令和6年9月30日

鶴岡市長 殿

北海道大学 田鎖順太
大分県立看護科学大学 影山隆之

風車騒音による睡眠への影響を考慮すれば、
4.2MW風車では、民家と風車の離隔距離は2kmが必要である。

図：4.2 MW の風車 1 基が設置された場合の風車からの距離と風車騒音のレベル（騒音レベル（左図）および 1/3 オクターブバンドレベル（中央図・右図））の関係

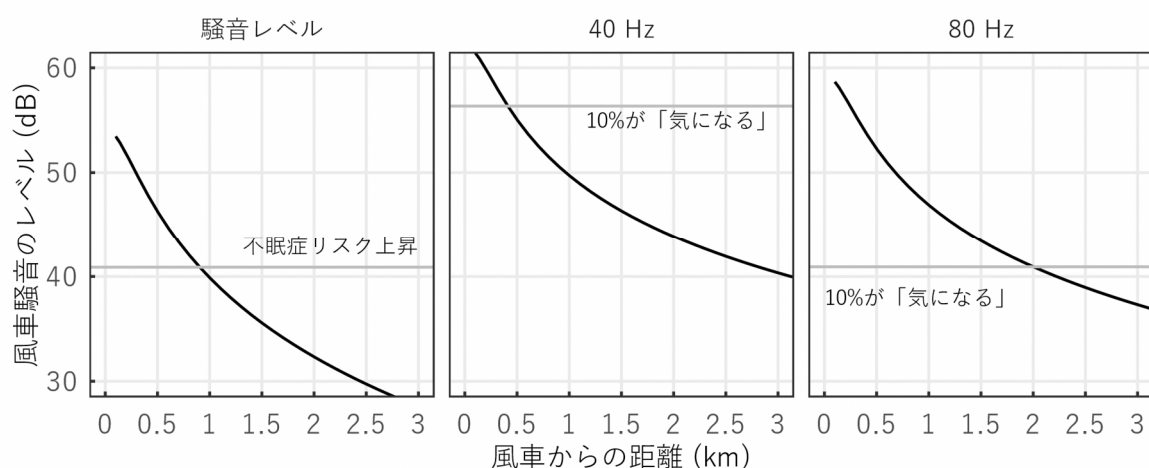
図に、風車からの水平距離とレベルの関係を示す。ただし、発電出力 4.2MW の風車が 1 基設置された場合を仮定して音響パワーレベルを発電出力より推定し、水平距離に応じた騒音レベル・40 Hz/80 Hz を中心周波数とした 1/3 オクターブバンドレベルを計算して既存疫学研究結果および音響心理実験結果と比較した。実際には風車によって音響パワーレベルが異なり、また複数の風車が設置されることが当然であるため、各々の状況に合わせて計算が行われることが望ましいが、この結果は代表的な試算例として意味をもつ。

騒音レベルと既存疫学研究との比較より、約 1 km より近くでは不眠症のリスクが増大することとなる。また、40 Hz および 80 Hz の計算結果は低周波音成分の寄与を示しているが、この結果と既存音響心理実験の結果を比較すると、中心周波数 80 Hz の音によって 10%の被験者が「入眠時に気になる」レベルまで減衰するのに約 2 km を要する。ここで、音響心理実験の結果は被験者の耳元におけるレベルであり、この試算では家屋遮音量がないとみなしていることに注意が必要であるものの、低周波音は比較的屋内に透過しやすく、部屋の寸法次第では共鳴が生じてレベルが増幅されることもあるため、過度に保守的な推定結果ではないと考えられる。

住民の健康保護のためには、風車騒音のレベルを不眠症リスクの上昇閾値より低くすることは当然である。また、「入眠時に気になる」という心理反応について何%程度を許容するのかについては社会的な合意は得られていないものの、「低周波音による心身に係る苦情に関する参照値」（環境省）において 10%という数値が設定されていることを参照してこの値以下に抑えるという考え方には一定の合理性があると考えられる。したがって、風車騒音のレベルは図中の各横線を下回る水準に制御されることが望ましく、今回の試算例でいえば民家と風車の間には 2km 以上の離隔距離が確保されるべきと考えるのが妥当である。
